Neubau eines KV-
Terminals im Hafen
Riesa, Alter Hafen

2. TEKTUR

**Verkehrs-
gutachten**

2.TEKTURPLANUNG: Ordner 8 von 9

Abbildung 4: Beschilderung Verkehrsführung KV-Terminal und Container-Terminal Riesa (CTR) (Variante 2 mit Verkehrslenkung)

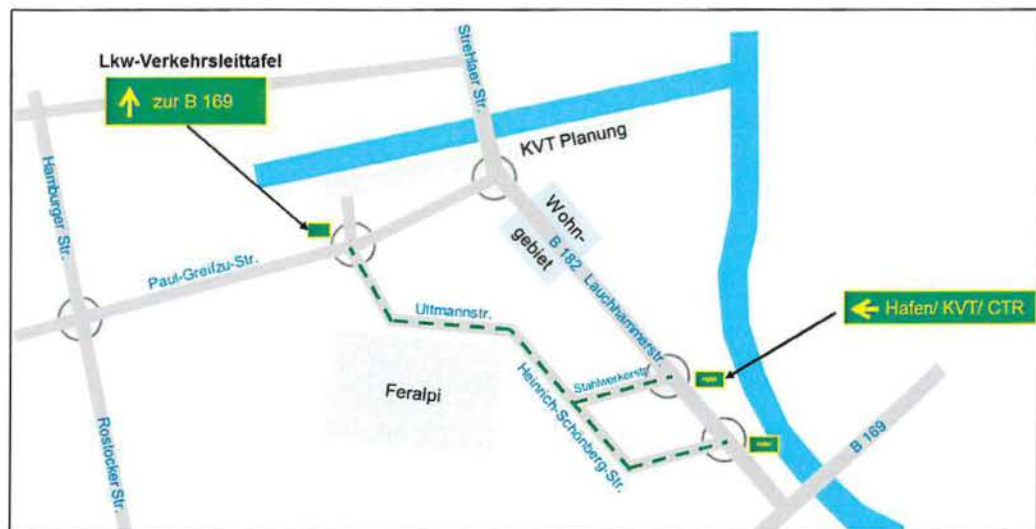
Im Rahmen des 2.Beteiligungsverfahrens wurde gerügt, dass die im Verkehrsplanerischen Gutachten vorgesehenen Elemente der passiven und aktiven Wegweisung so nicht anzuwenden seien. Die an der Ausfahrt der Uttmannstraße stehenden Wegweiser müssten mit beiden Zeitbereichen (z.B. geradeaus 6-22 Uhr und rechts 22-6 Uhr) beschriftet werden. Dies würde die verkehrsrechtliche Anordnung der Unteren Verkehrsbehörde der Stadtverwaltung Riesa regeln. Soweit die Wegweiser durch die Informationsinhalte für eine Normalaufstellung mittels Rohrpfosten zu groß werden, müsste gemäß den geltenden technischen Regelwerken eine Ausführungsunterlage erstellt und zwecks Freigabe der Details im Stadtbauamt vorgelegt werden. Dazu wird erklärt, dass falls aufgrund der Überarbeitung der im Plan mit der **Zeichnungs-Nr. 2.14.1 (Ordner 2 dieser Tekturplanungsunterlagen)** dargestellten Beschilderung eine Anpassung der schematischen Darstellung der passiven Wegweisung im Verkehrsgutachten notwendig werden, wird die Abbildung entsprechend angepasst. Außerdem erklärt die Vorhabenträgerin, die Details zur Gestaltung und zur Aufstellung der Verkehrszeichen in der Ausführungsplanung mit der zuständigen unteren Verkehrsbehörde abzustimmen. Die Beschriftung an der Ausfahrt „Uttmannstraße“ soll beide Zeitbereiche tags „geradeaus 6-22 Uhr“ bzw. nachts „rechts 22-6 Uhr“ beinhalten. Die Beschilderung wird zudem entsprechend der jeweils geltenden technischen Regelwerke in Abstimmung mit der unteren Verkehrsbehörde erfolgen.

Der Vorteil der passiven Beschilderung ist, dass sie einfach und recht kostengünstig aufstellbar ist. Der Nachteil ist, dass sie in Form der Wegweisung keinem Gebotschild entspricht und damit die gewünschte Verkehrsverteilung nicht garantiert werden kann. Eine entsprechende Sensibilisierung durch eine Information oder auch Aufforderung der Lkw-Fahrer durch den Terminalbetreiber, dass die Route über die Uttmannstraße gewählt werden soll, ist zur Unterstützung der Wegweisung sinnvoll.

Um sicher zu stellen, dass das zukünftige Verkehrsaufkommen des geplanten KV-Terminals die Uttmannstraße befährt, soll die Möglichkeit eines aktiven Leitsystems geprüft werden.
